Hér með sendist útskrift úr gerðabók skipulags- og samgönguráðs frá 10. júní 2020 varðandi eftirfarandi mál.

#### **Vesturbæjarsundlaug - Hofsvallagata 54**

## VESTURBÆJARLAUG - DEILISKIPULAGSUPPDRÁTTUR

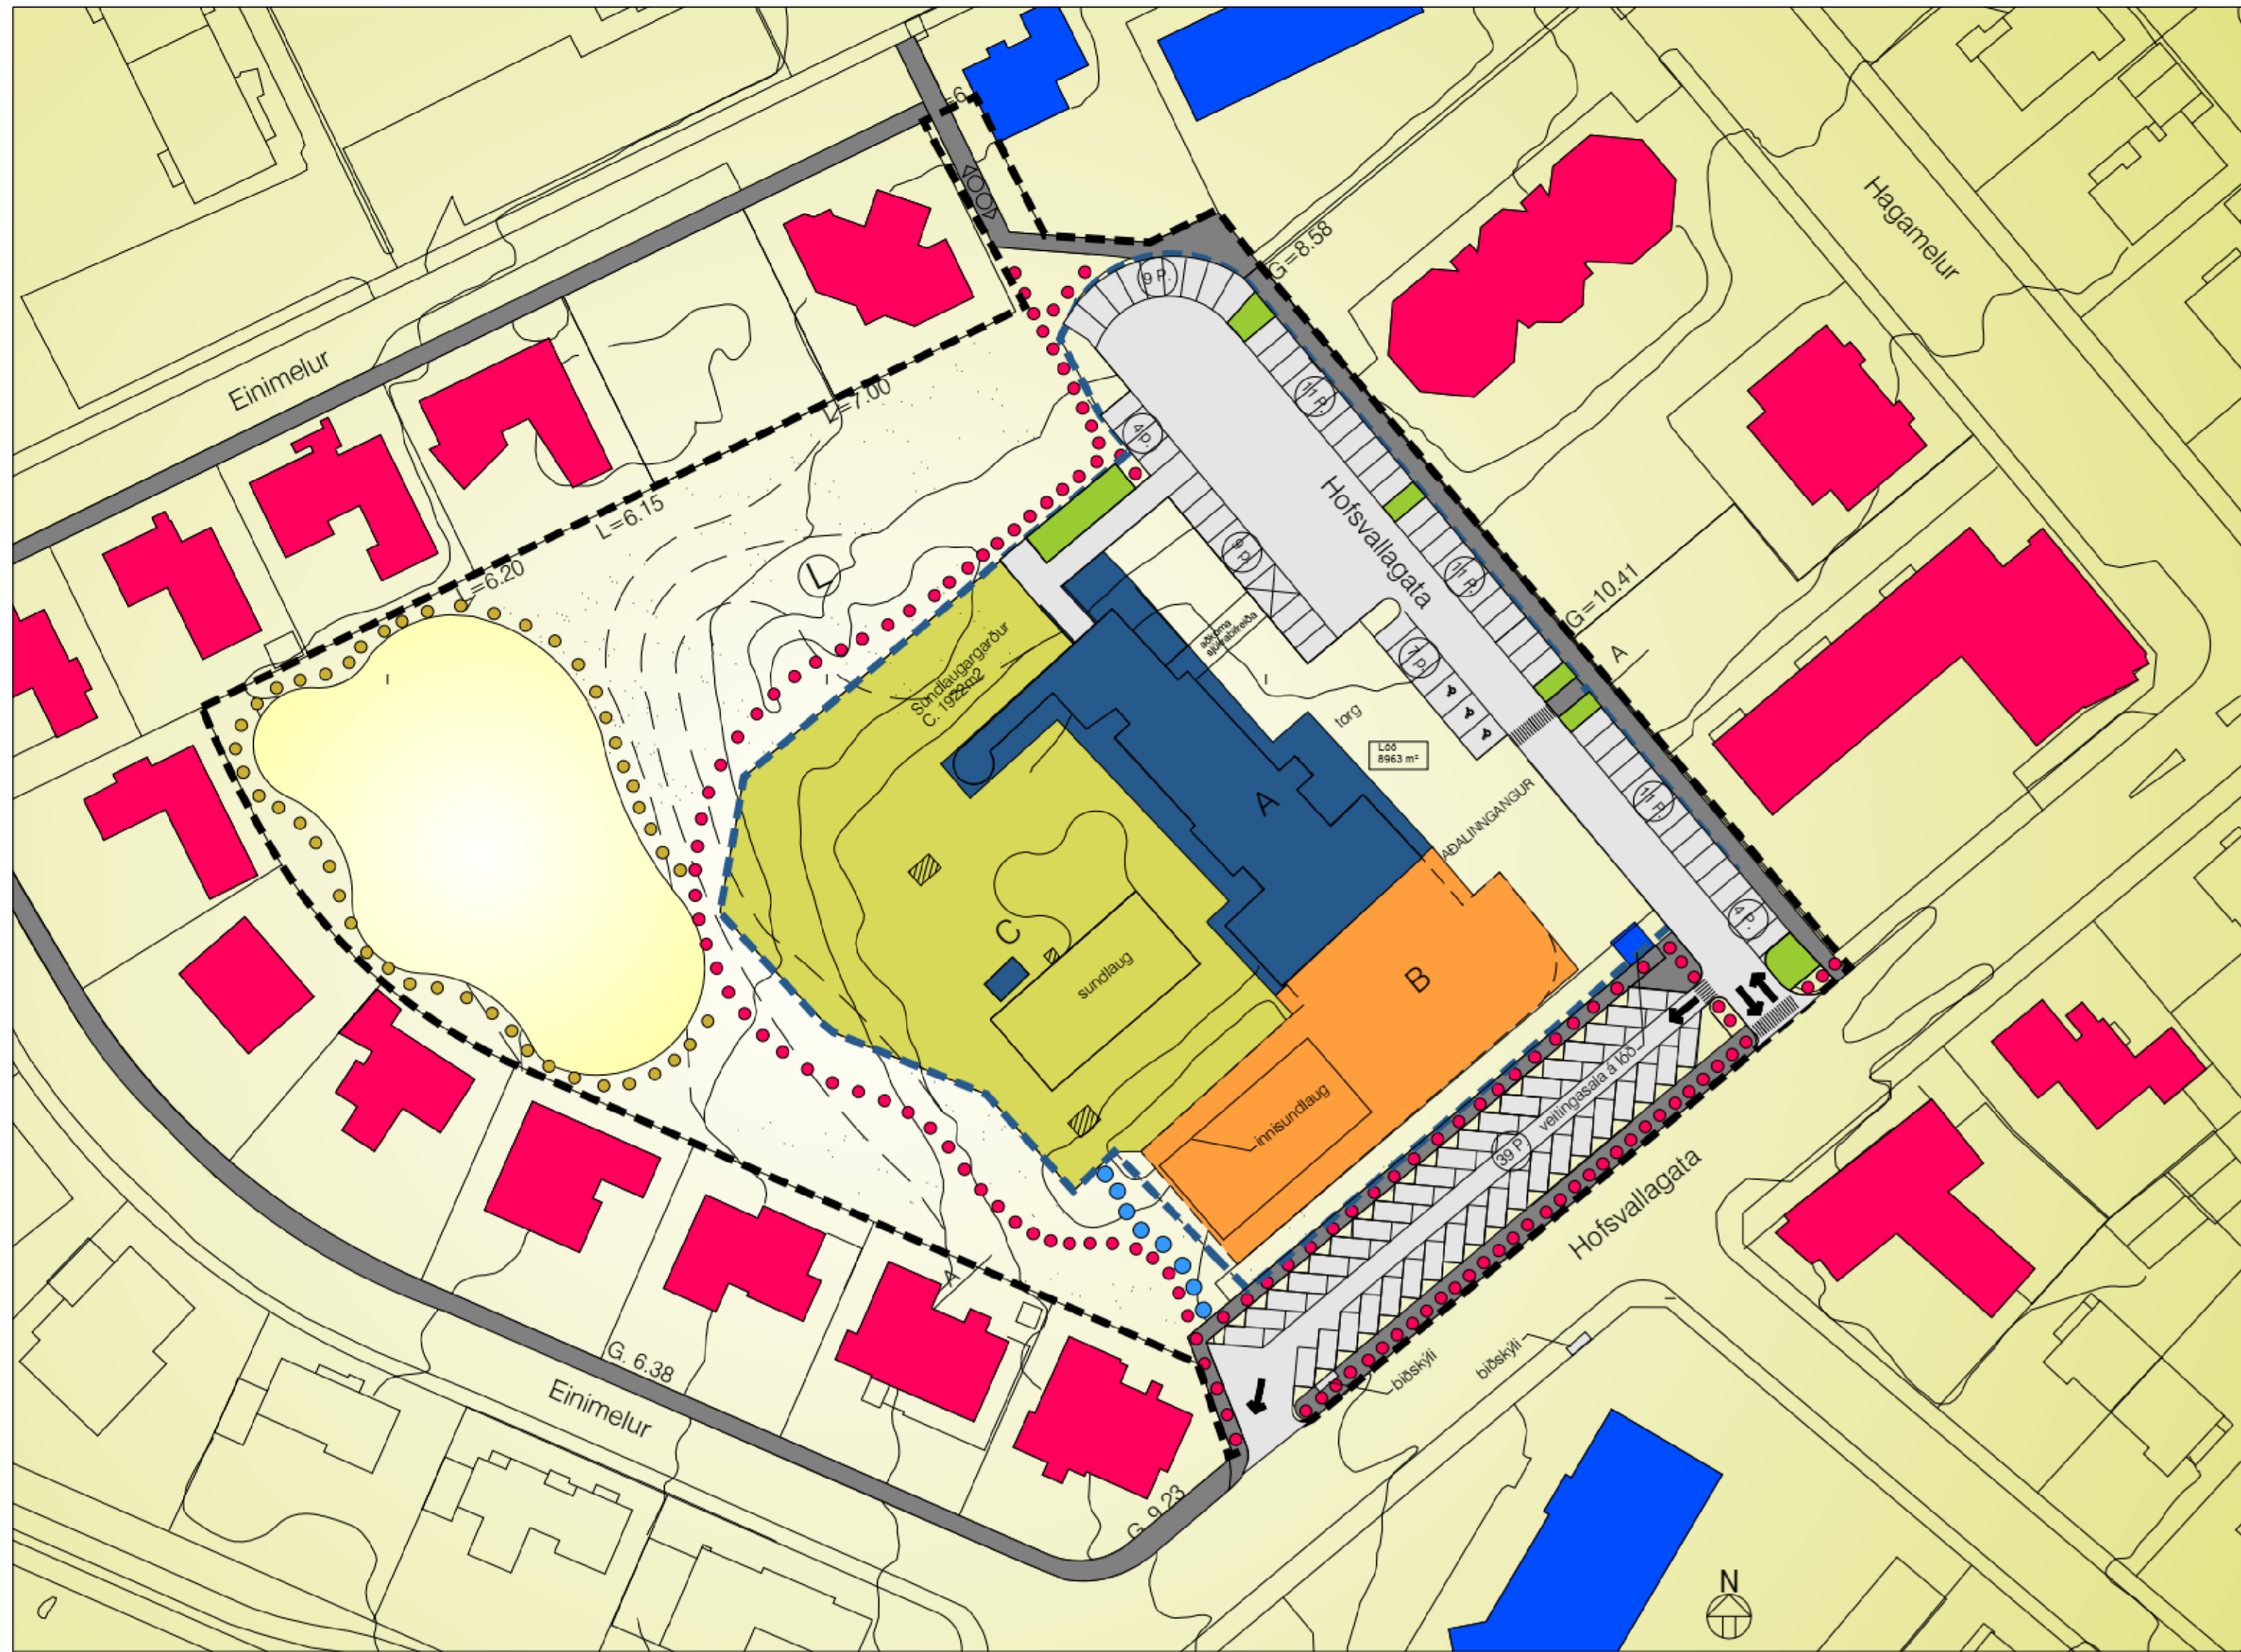
Breyting: \_\_\_\_\_ Dags: \_\_\_\_\_ Teikn: Yfir:  
 A Fyrirhugað 400 fm hundagerði á lóð 26.05.2020 MS PJ  
 er fellt út.

*Samþykkt að falla frá breytingu á deiliskipulagi sbr. umsögn skipulagsfulltrúa dags. 26. maí 2020.*

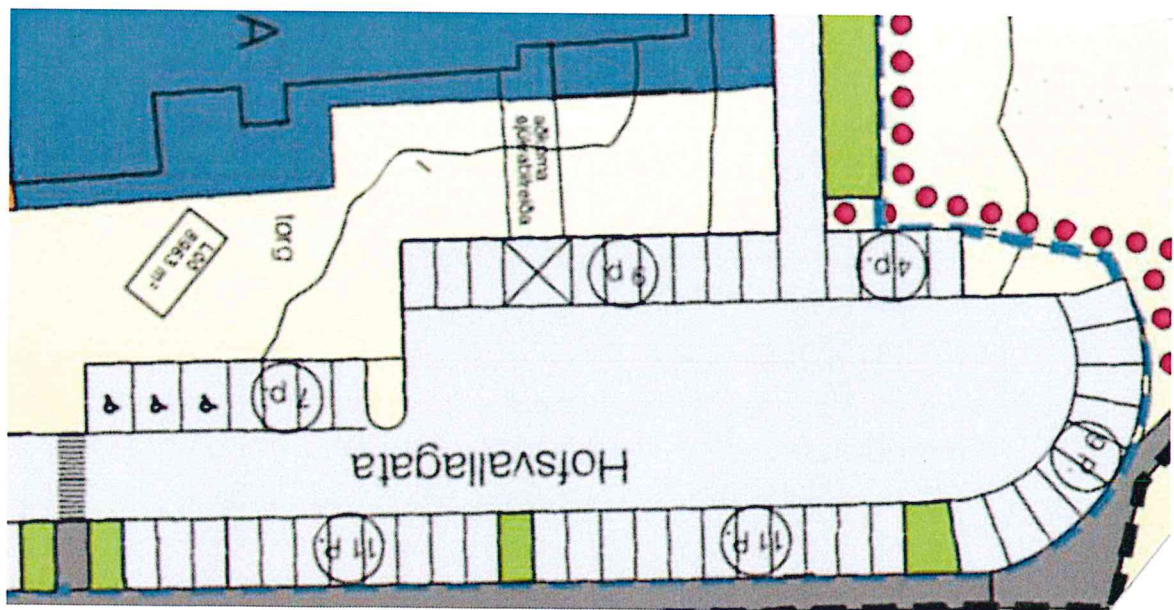
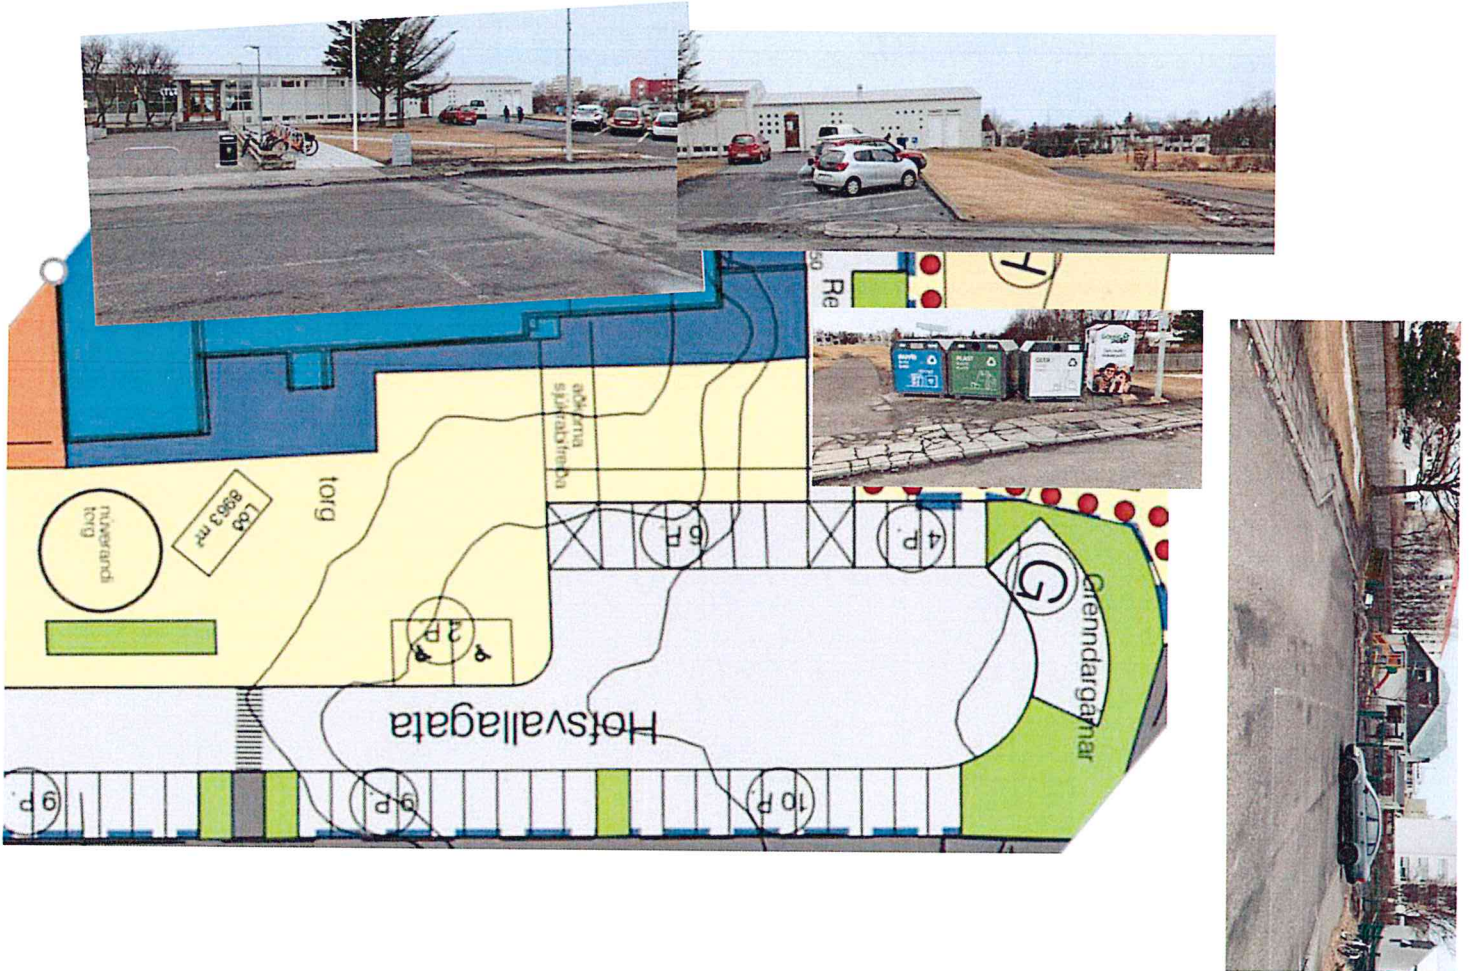
Samkvæmt teikningum virðast vera mun fleiri bílastæði en raun ber vitni.

Væri frábært ef steiptur kantur fjær Hofsvallagötu yrði fjarlægður og þar bætt við fleiri stæðum. Sérstaklega bráðvantar stæði fyrir skólarútur sem koma með börn í skólasund og væri kjörið að slíkt stæði kæmi t.d. þarna. Skólabílarnir eiga í miklum erfiðleikum með að athafna sig á bílastæðum við laugina eins og þau eru núna. Hefur þetta haft í för með sér skemmdir á gangstéttarköntum, árekstra og almenna slyshættu.

Grendargámarnir mættu endilega vera færðir annað þar sem auðveldara er að fá stæði. Fólk á erfitt með að komast að þeim auk þess sem þeir eru engin prýði fyrir svæðið.

Ef eitthvað er þá mætti frekar fjölga en fækka stæðum. Hér er oftast en ekki búið að leggja bílum ólöglega upp á gras og þar sem rekstraraðkoma fyrir laugina er. Einnig væri gaman að sjá nokkur stæði fyrir rafbíla.

Við aðkomu sjúkrabíreiða eru 2 stæði fyrir fatlaða auk 4 almennra stæða. Þetta er ekki í takt við það sem teikningarnar sýna. En á báðum teikningum eru fjöldi stæða sem ekki eru til staðar í raun og veru.

## 2 Opin svæði

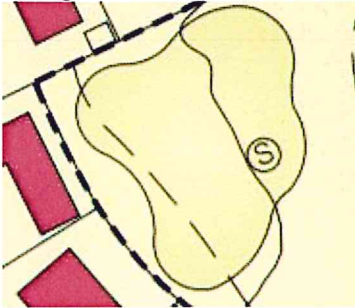
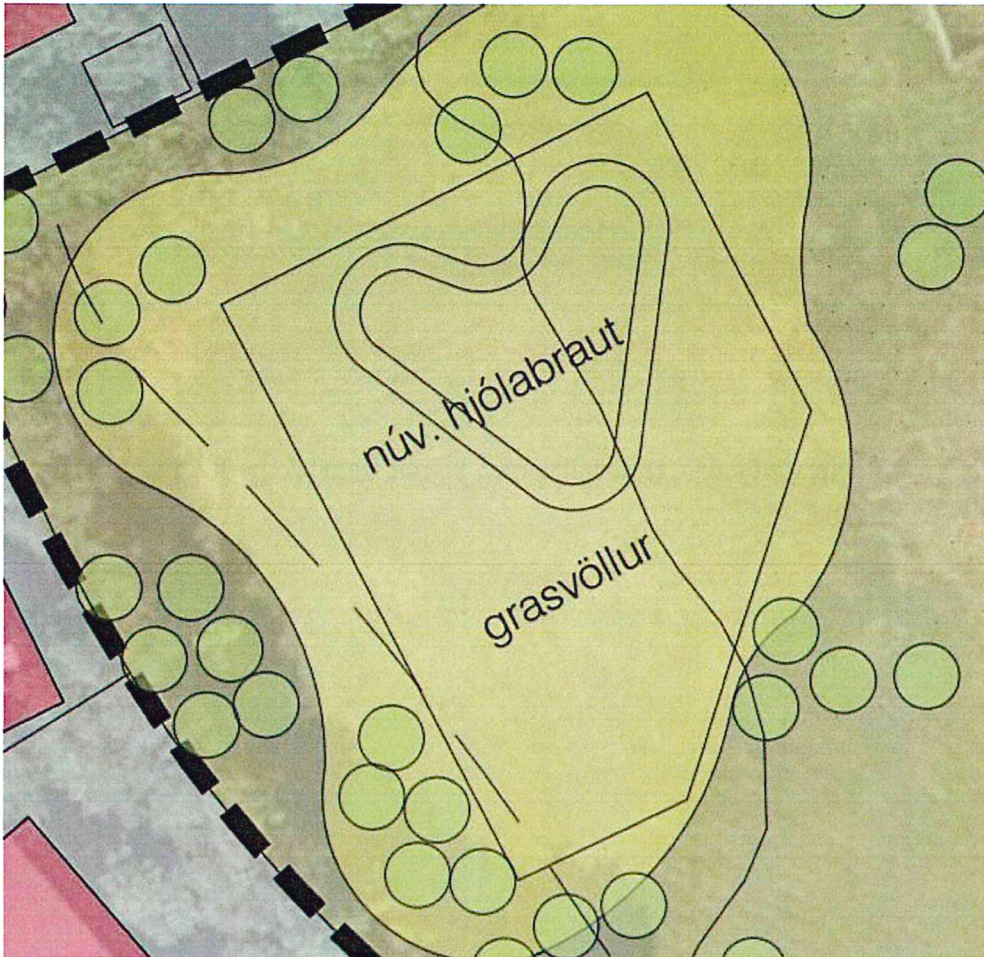
Í deiliskipulagsupprætti fyrir Vesturbæjarsundlaug - Hofsvallagata 5 kemur fram að sparkvöllur (merktur S) eigi að vera í horni Sundalugatúns, sjá skjáskot

Á skýringarupprætti er lega sparkvallarins sýnd og er hún ekki í samræmi við venjulegan fótboltavöll. Mætti því laga og setja inn völl með fjórum hornum (18x33) og eins legu marka. Til að sparkvöllurinn nýtist sem best er lagt að setja batta á völlinn og minnkar það líkur á að bolti berist í nærliggjandi garða. Þá mætti setja inn yfirborð vallar sem yrði líklega upphitað gervigras

Að auki legg ég til að stækka leiksvæði barna og setja ærslabelg/hoppudýnu sambærileg þeirri sem er í fjölmörgum bæjarfélögum og í Fjölskyldgarðinum. Fjórar rólur, kastali og rennibraut er það sem núna er inni á uppdrætti en ná mætti til stærri hóps með því að höfða til eldri barna en á leikskólaaldri og er ærslabelgur tilvalið aðdráttarafl á leiksvæði í miðju hverfis.

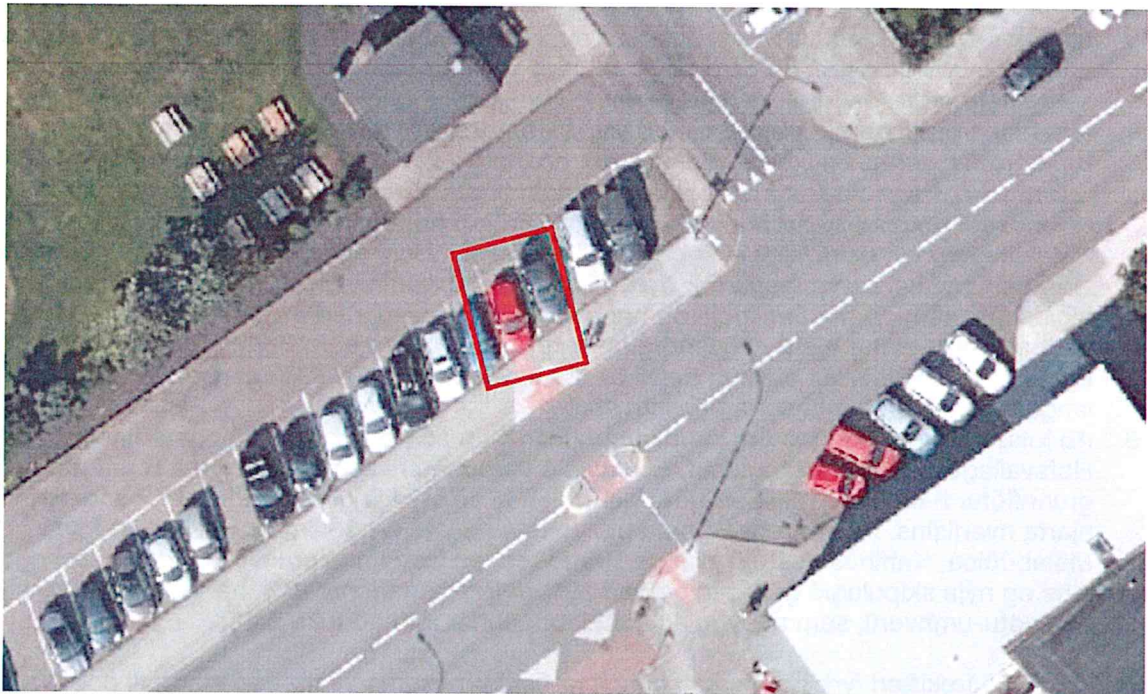
- b. Fyrir utan fjölgun stæða gerir nýja skipulagið ráð fyrir því að stækka verulega yfirráðasvæði bíla og malbikað stæði undir þá. Þannig eru áætlanir um að stækka verulega bílastæðið neðst í bílastæðagötunni, nærri fyrirhuguðu hundagerði og grendargámunum, á kostnað græns svæðis. Því er hér harðlega mótmælt og frekar lagt til að svæðinu sé haldið óbreyttu frá því sem nú er og engum stæðum bætt við sunnan þessarar botlangagötu og grænu svæðin fái áfram að vera græn og umfang bílaplansins alls ekki stækkað frá því sem nú er. Sömuleiðis er mikilvægt að girða af græna svæðið til að bílar leggi ekki inni í

almenningsgarðinum eins og nú er gert og augljóslega má sjá á myndinni af svæðinu sem birtist í borgarvefsjá.

- c. Í nýja deiliskipulaginu er gengið á svæðið við biðstöð leiðar númer 15 við Hofsvallagötu og henni ýtt fram í gangstéttina, ef eitthvað er að marka uppdráttinn. Því er mótmælt og frekar lagt til að graseyjan sem biðstöðin stendur á verði stækkuð.

Mynd 2

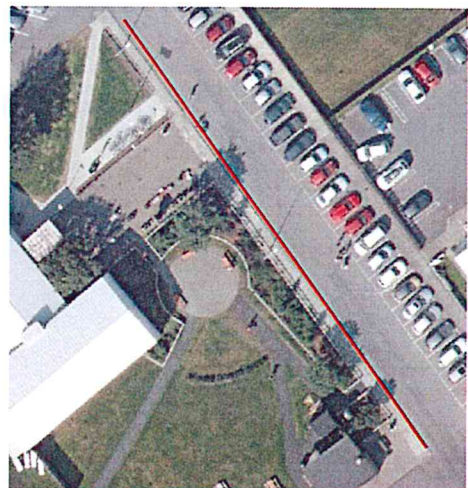
- d. Lagt er til að í nýja deiliskipulaginu verði þrjú bílastæði fjarlægð á móts við gönguleiðina yfir Hofsvallagötu milli Kaffihúss Vesturbæjar og Hagavagnsins/Sundlaugar Vesturbæjar. Þessi gönguleið er mjög mikið notuð og ætti raunar hiklaust að vera skilgreind gangbraut. Þegar gangandi vegfarendur koma yfir götuna á leið að sundlauginni þyrfti gönguleiðin að halda beint áfram þannig að hún væri bein og breið yfir bílastæðið og rakiðis að nýgerðum göngustíg framhjá Hagavagninum að nýju torgi og svo áfram að sundlauginni. Þetta er auðvelt að gera með því að fjarlægja þrjú bílastæði, eins og sýnt er á mynd 2. Mér er kunnugt um að eigendur Hagavagnsins eru mjög áfram um að þetta verði gert, hafa gefið mér umboð til að óska eftir þessu fyrir þeirra hönd.
